**Décision n° 2013-DC-0361 de l’Autorité de sûreté nucléaire du 25 juillet 2013
fixant à Électricité de France – Société Anonyme (EDF-SA) les prescriptions complémentaires
applicables au site électronucléaire du Bugey (Ain) au vu des conclusions du troisième
réexamen de sûreté du réacteur n°4 de l’INB n°89**

Annexe à la décision n°2013-DC-0361 de l'Autorité de sûreté nucléaire du 25 juillet 2013 fixant à Électricité de France – Société Anonyme (EDF-SA) les prescriptions complémentaires applicables au site électronucléaire du Bugey (Ain) au vu des conclusions du troisième réexamen de sûreté du réacteur n°4 de l'INB n°89

Prescriptions applicables au réacteur n°4 de l'INB n°89
(réacteur n°4 de la centrale nucléaire du Bugey)

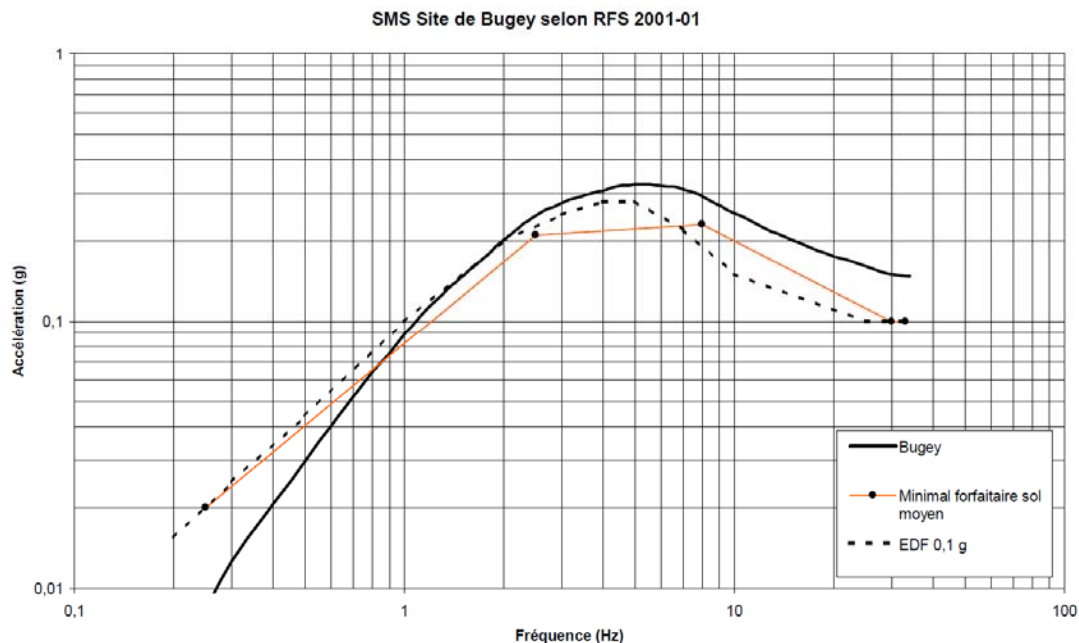
[INB89-9] Le mouvement sismique horizontal à prendre en compte pour la vérification du dimensionnement correspond, pour un amortissement de 5 %, à l'enveloppe du spectre minimal forfaitaire et du spectre de séisme majoré de sécurité (SMS) définis par les courbes suivantes :

Le mouvement vertical associé au spectre de dimensionnement correspond aux deux tiers du mouvement horizontal.
